RAPPORT DE L'INSPECTION DES INSTALLATIONS CLASSÉES

AUTORISATION ENVIRONNEMENTALE
Fin d'examen préalable

Objet : Installations Classées pour la Protection de l'Environnement
AUTORISATION ENVIRONNEMENTALE
Société SAS KALLISTA OEN
Projet de repowering du parc éolien de LANFAINS (22 800)

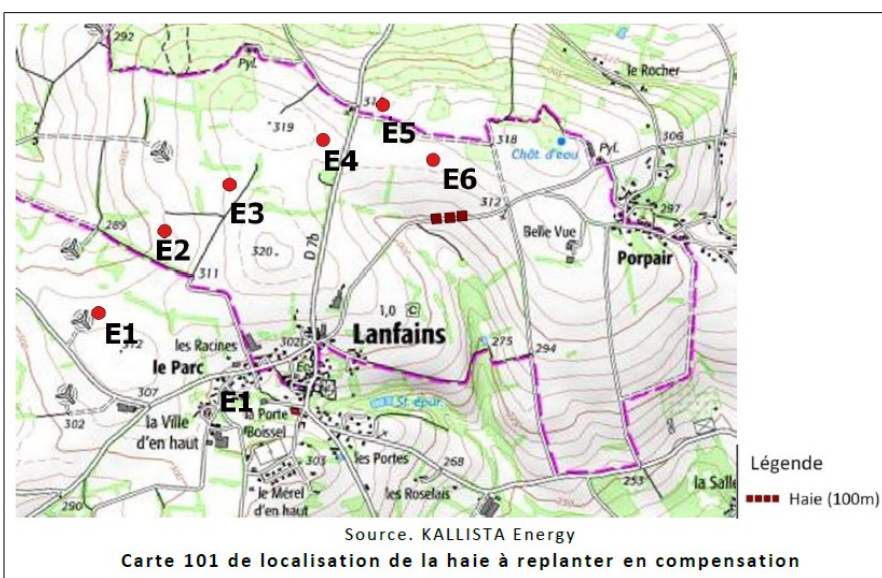
Le SAGE Vilaine et celui de la Baie St-Brieuc ont caractérisé les zones humides sur la base d'inventaires communaux, tel que repris sur la carte ci-dessous. Selon ces inventaires, la ZIP comporte une zone humide dans sa partie sud-ouest mais aucune des 6 éoliennes du projet et aucune des voies d'accès ne s'y trouvent et elles en sont majoritairement très éloignées. Une expertise pédologique a été menée en complément de ces inventaires et les sondages pédologiques ont permis de confirmer l'absence de zones humides dans les emprises des aménagements du projet de renouvellement. Les aménagements liés à l'implantation des éoliennes E1 et E2 sont les plus proches de la zone humide mais ne l'affecteront nullement (100 et 120 m).

Considérant que l'inventaire des zones humides a été complété par l'inventaire validé par le SAGE Saint-Brieuc et par une expertise terrain aux abords du projet,
Considérant que les éoliennes et les chemins d'accès sont en dehors des zones humides identifiées, l'inspection juge la réponse du pétitionnaire satisfaisante.

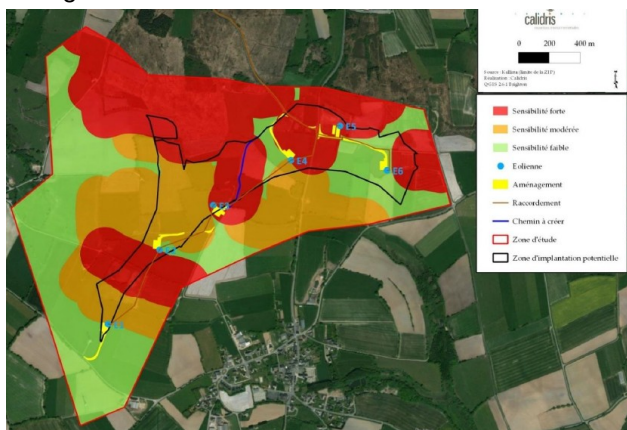
La construction du parc éolien entraînera la coupe de 50 mètres linéaires de haies liée à la création d'un chemin. Ces haies sont du type arbustif haut et possèdent une fonctionnalité assez limitée pour la faune. Il s'agit néanmoins de corridor d'importance local et certaines espèces de passereaux peuvent les utiliser comme site de nidification. Ainsi, une replantation de ce linéaire de haies sera réalisée afin de

conserver le même maillage bocager localement suite à la construction du parc. La longueur du linéaire de haies replanté sera le double de la longueur du linéaire coupé soit 100m.

Conformément à la demande des services de l'Etat, la société KALLISTA OEN s'engage à réaliser la mise en œuvre de la mesure en concertation avec le technicien bocage de SAINT-BRIEUC Armor Agglomération. Ce point sera repris dans le projet d'arrêté.

Carte 13 du projet éolien et des sensibilités de l'avifaune en phase travaux

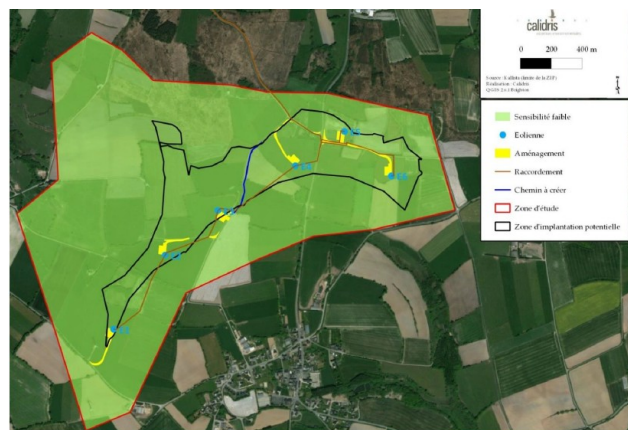
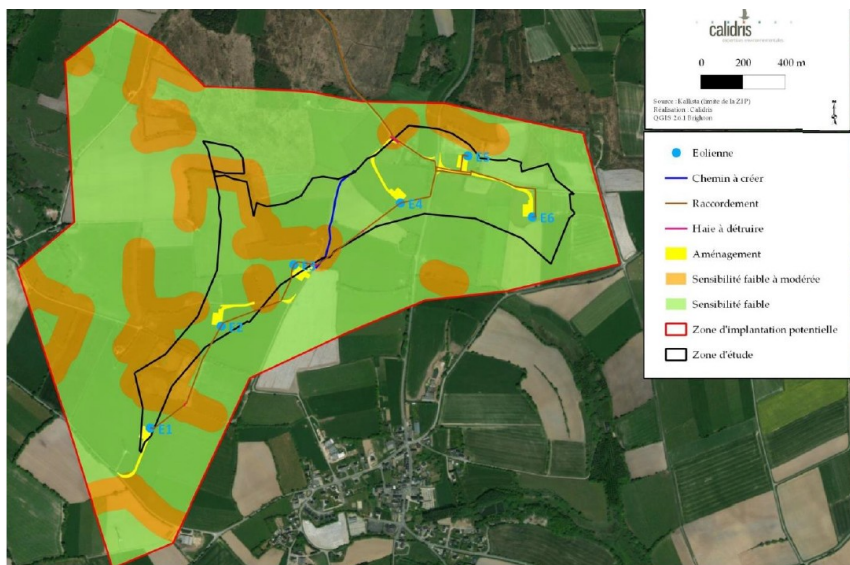
- la diversité des oiseaux nicheurs n'est pas très importante et est très localisée dans la zone d'étude ;
- en période de fonctionnement, les éoliennes se situent toutes dans des secteurs de faible sensibilité ;
- en phase de travaux, des sensibilités apparaissent en période de reproduction en raison des possibles dérangements et des risques d'écrasements des nichées dans les secteurs d'enjeu fort ou modéré pour les nicheurs.

La société KALLISTA OEN s'engage à adapter le calendrier du chantier en conditionnant le démarrage des travaux de terrassement et de VRD à l'absence d'enjeu lié à l'avifaune nicheuse, attestée par un expert écologue.

Afin de prévenir tout impact potentiel sur l'avifaune, les mesures de réduction proposées par l'exploitant seront reprises dans le projet d'arrêté et celui-ci interdira la réalisation des travaux en période de nidification des oiseaux, soit du 1^{er} mars au 15 juillet.

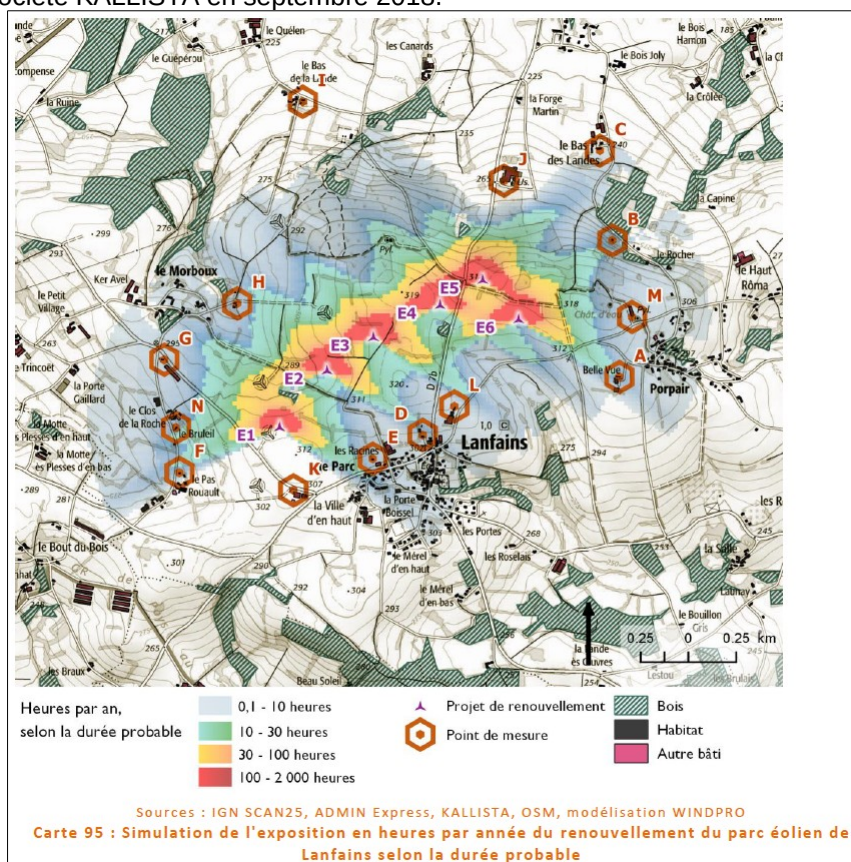
Le dossier a été complété sur le volet paysager ; 3 nouveaux photomontages ont été fournis sur l'impact du projet sur le clocher de Lanfains et une nouvelle carte a été insérée, rendant ainsi la synthèse des enjeux paysager plus claire.

Dans l'aire rapprochée, si le décalage avec le parc existant est perceptible, cela n'induit pas de changement d'ambiance paysagère. Les impacts sont faibles, en dehors de la vue depuis le sud de Lanfains où l'impact sur le clocher est localement modéré du fait de la covisibilité. Dans l'aire intermédiaire, les vues les plus ouvertes sont situées au nord du projet, sur la D7B, la D7 et la D790. L'implantation est lisible depuis ces axes de transport. Ailleurs, les vues sont moins nombreuses. Dans l'aire éloignée, le projet est visible ponctuellement et est peu prégnant.

La DDTM, dans son avis du 14/01/2019, note que le nouveau parc aura un impact visuel sur le clocher mais qui reste acceptable.
